Dot. postępowania w sprawie udzielenia zamówienia publicznego na: „*Budowa obwodnicy Kartuz - etap II*”

Oznaczenie postępowania: 18/WZP/2024/PN/WRI

ZAPYTANIA NR 8 (pytania od nr 225 do nr 246)

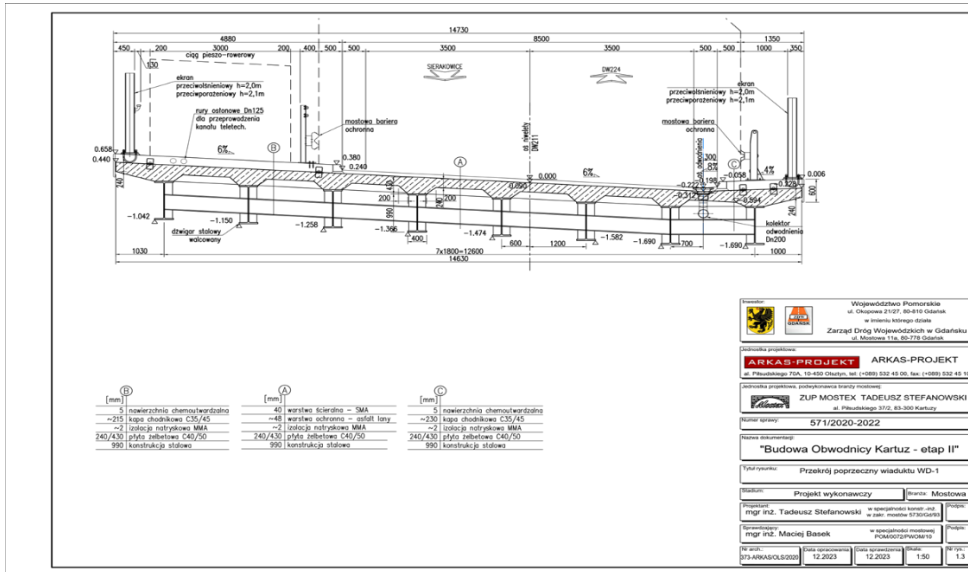
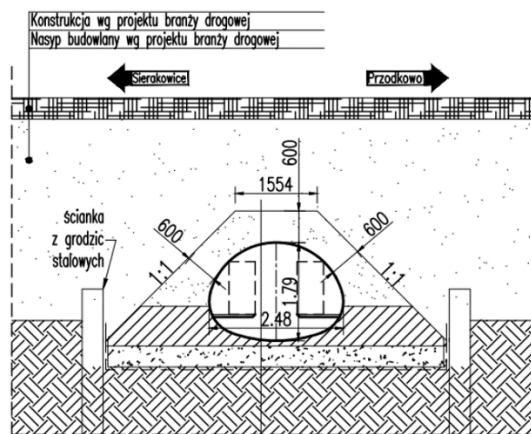
„Dotyczy elementów zabezpieczających na wiadukcie - Wykonawca zwraca się z prośbą o jednoznaczną informację, czy na wiadukcie należy stosować bariery czy barieroporęcze? Na rysunku przekrojowym obiektu przedstawione są barieroporęcze, natomiast w opisie technicznym oraz przedmiarze elementy opisuje się jako

bariery. W przypadku konieczności stosowania barieroporeczy Wykonawca zwraca się z prośbą o podanie wymagań dla barieroporeczy oraz ich typu, ponieważ na wspomnianym rysunku przekrojowym przedstawiono dwa różne rodzaje. Pliki dołączone do wiadomości: PW_T2.5_1.3.pdf”

Na przekroju poprzecznym wiaduktu WD-1 bariery zaznaczono schematycznie. Po obu stronach jezdni należy zastosować bariery. Zamawiający publikuje kosztorys ofertowy z uszczegółowionym typem barier na wiadukcie (poz. 30 i 31 – typ H2/W2/A).

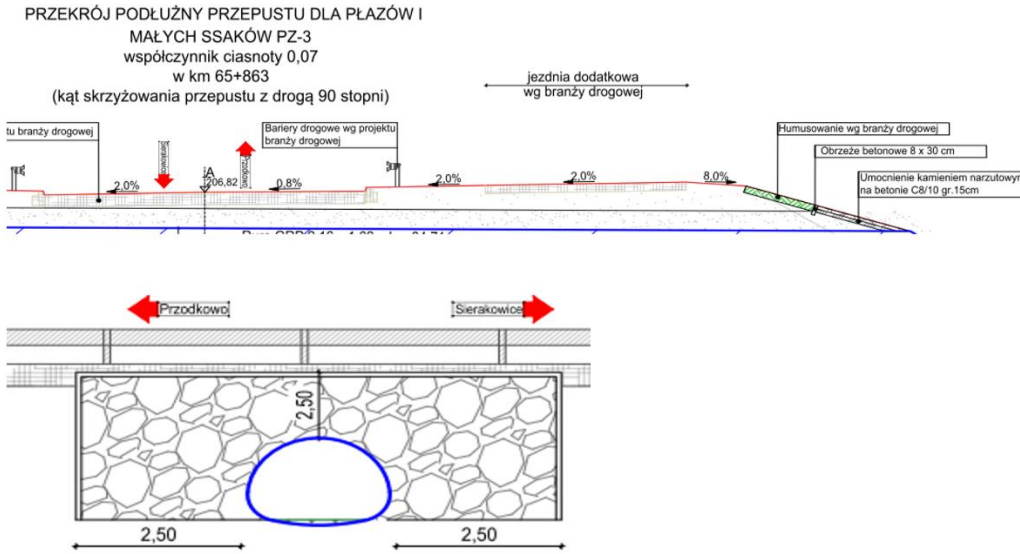
„Branża mostowa. Przepusty. Zamawiający w dniu 20.05.2024 opublikował przedmiar dla przejść dla płazów i małych ssaków, w którym brakuje pozycji dotyczącej umocnienia kamieniem narzutowym na betonie C8/10 gr. 15 cm. W celu wykonania rzetelnej wyceny wnioskujemy o uzupełnienie. (Załącznik 4)”

Umocnienie kamieniem narzutowym na betonie C8/10 gr. 15 cm dla przepustów branży drogowej (w tym wskazanego w zapytaniu PZ-3) ujęte zostało w poz. 57 kosztorysu branży drogowej.

Przepust PD-5 Fragment rys. 6.3a1

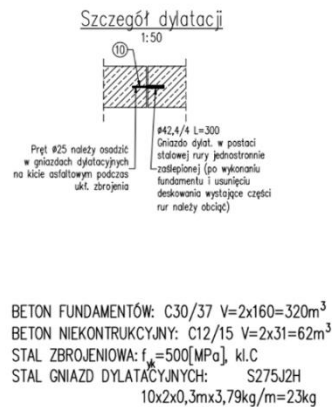
„Branża mostowa. Przepusty. Zamawiający w dniu 07.06.2024 opublikował uzupełnienie przedmiaru dla przepustu PD-5, w którym podał ilości zbrojenia i betonu dla podpór. Poniższe zestawienie nie współgra z projektem wykonawczym – rys. 6.3a1. Wnioskujemy o wyjaśnienie nieścisłości. (Załącznik 6)”

Potwierdzamy, że zgodnie z rysunkami należy przyjąć ilości wskazane:

- na rysunku 6.3a1 „zbrojenie fundamentu przepustu PD-5”, a także
- na rysunku nr 6.4 „zbrojenie gzymsu”.

- stal zbrojeniowa 47020 kg oraz stal gniazd dylatacyjnych w ilości 23 kg (gatunek stali podano na rysunkach),
- beton C30/37 – 330 m³,
- beton C12/15 – 62 m³.

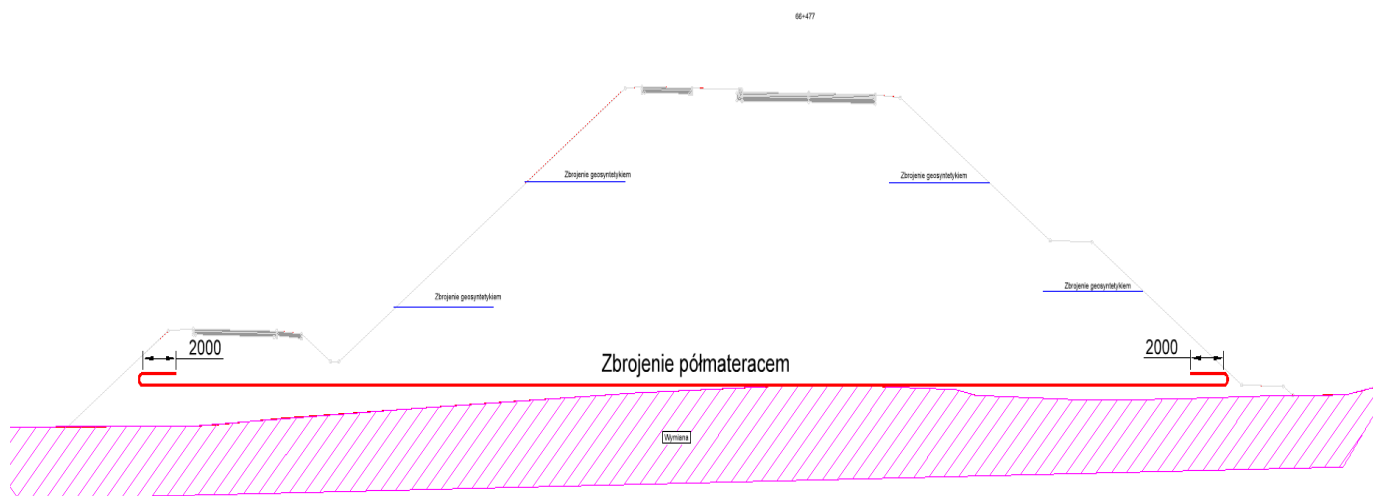
12 – półmaterac do zbrojenia podstawy nasypu – m2 – 80 275,00

Prosimy o przekazanie rysunków technicznych wykonania półmateraca, w dokumentacji są tylko rysunki materacy.”

Zbrojenie podstawy nasypu półmateracem występuje tylko na obszarach wymiany gruntu. Półmaterac składa się z jednej warstwy geosyntetyku zawiniętego na końcach zgodnie ze schematem poniżej.

Półmaterac należy wykonać z geotkaniny o długoterminowej wytrzymałości na rozciąganie min. 100 kN/m. Półmaterace należy zasypywać materiałem, z jakiego wykonuje się nasyp – nie ma dodatkowych wymagań.
